ВЫТАЛКИВАТЕЛИ ДЛЯ ЦЕНТРОБЕЖНЫХ ИЗЛОЖНИЦ

Конструкция и размеры

ГОСТ 19310—73

Изменение № 1 ГОСТ 19710—73 Выталкиватели для центробежных изложниц. Конструкция и размеры

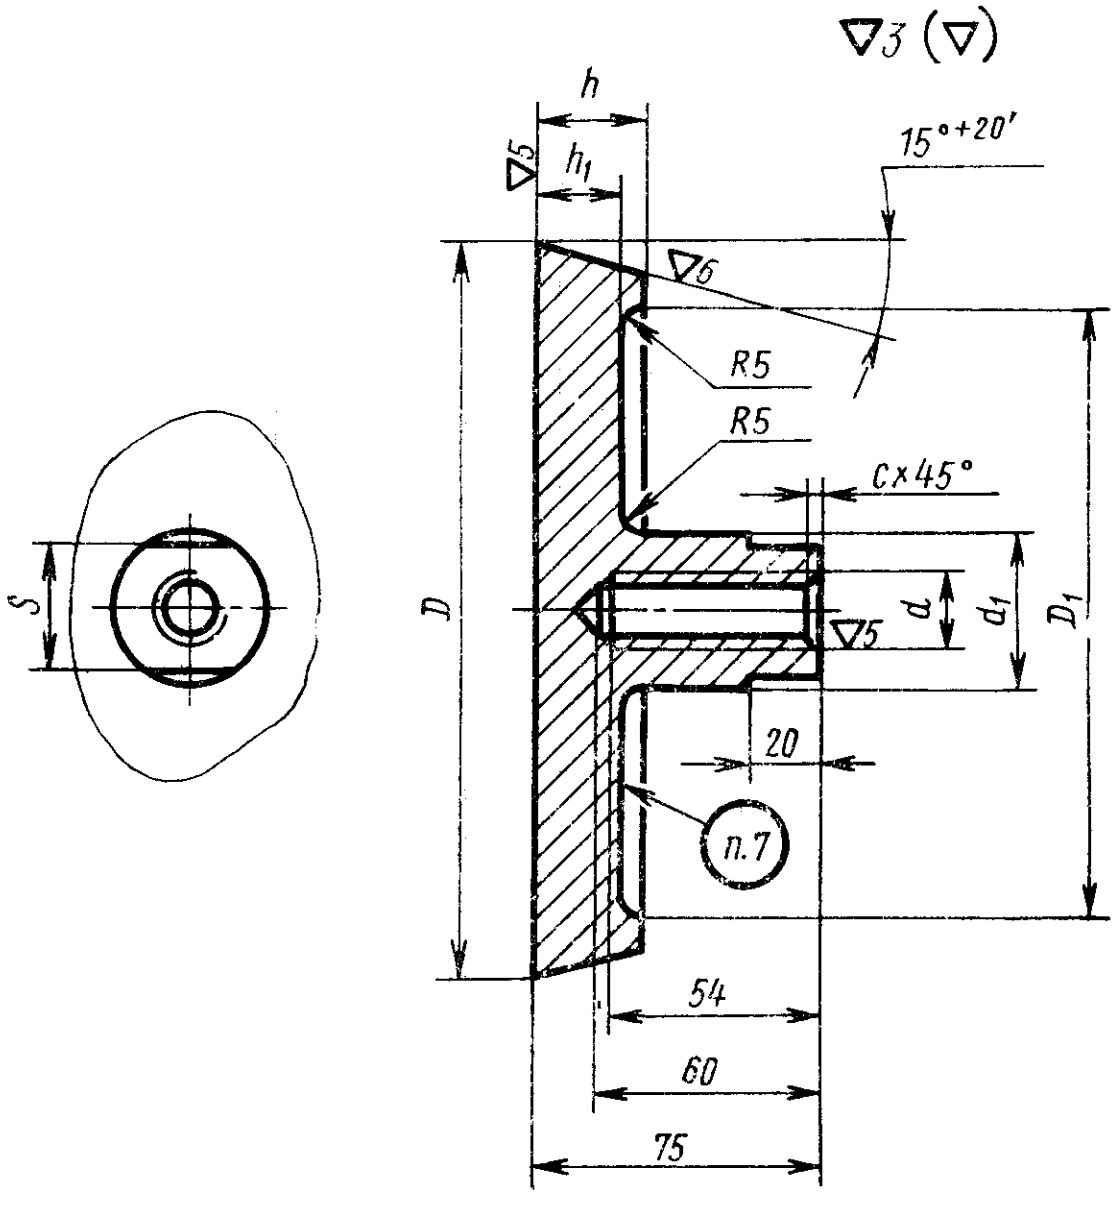
Пункт 2. Заменить обозначения полей допусков и шероховатости: X_4 на d11; C_5 на h12; $\nabla 3\,(\nabla)$ на $\overset{12,5}{\sqrt{}}\,(\sqrt{})$; $\nabla 5$ на $\overset{3,2}{\sqrt{}}$.
